Ville de Lac-Sergent

Objet : Projet d'aménagement d'un barrage à la décharge du lac Sergent
Réponses aux questions complémentaires du 5 décembre 2002,
n^{os} 1,2,3,4,7,8 etc...

Projet d'Aménagement d'un barrage à la décharge du lac Sergent

Réponses aux questions additionnelles de la Commission (5 décembre 2002)

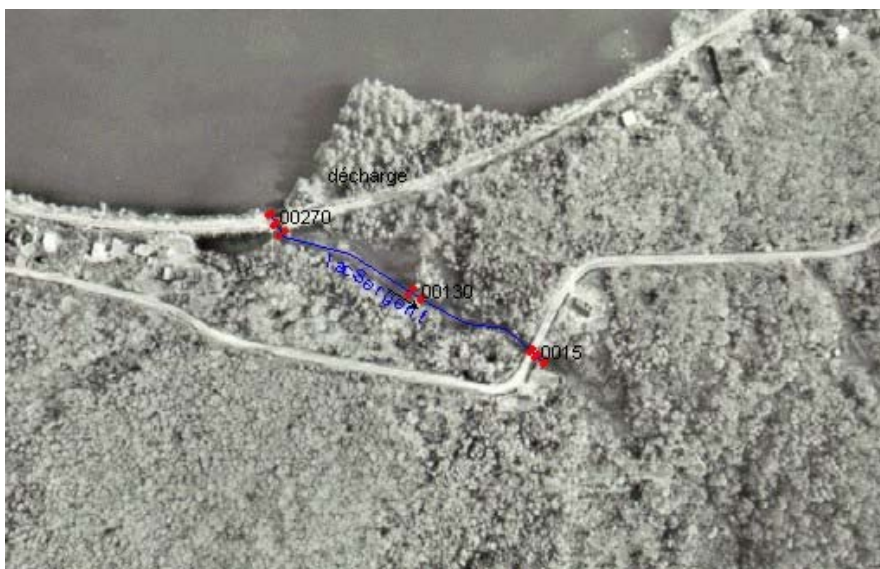
- A) **Afin de mieux apprécier la signification de ce graphique, pourriez-vous indiquer quelle serait la période de récurrence associée à chacun des débits représentés.**
- B) **Pourriez-vous ajouter au graphique du document DA6 les deux courbes correspondant au débit de 11 m³/s qui fut mesuré en avril dernier à la décharge du lac.**
- C) **Les profils ont été calculés en utilisant une représentation simplifiée du chenal de la décharge. Huit sections transversales en ont été présentées à l'annexe 6 du document déposé PR5.1. Afin de mieux apprécier la configuration du chenal théorique ayant servi à réaliser le calcul des courbes de remous, pourriez-vous en fournir une vue schématique en plan illustrant les largeurs utilisées le long des 270 m de chaînage.**

- C) Voir la vue en plan ci-dessus pour la localisation des sections en travers (rapportées sur la photo aérienne). On constate qu'en réalité le tronçon entre les chaînages 130 et 270 apparaît beaucoup plus large que la largeur théorique de 16 m qui a été utilisée dans les calculs de courbe de remous (il suffit de comparer visuellement sur la photo aérienne la largeur connue des ponts et la largeur de ce tronçon de rivière). Nous avons toutefois considéré seulement 16 m qui serait une largeur effective (contribuant à l'écoulement).
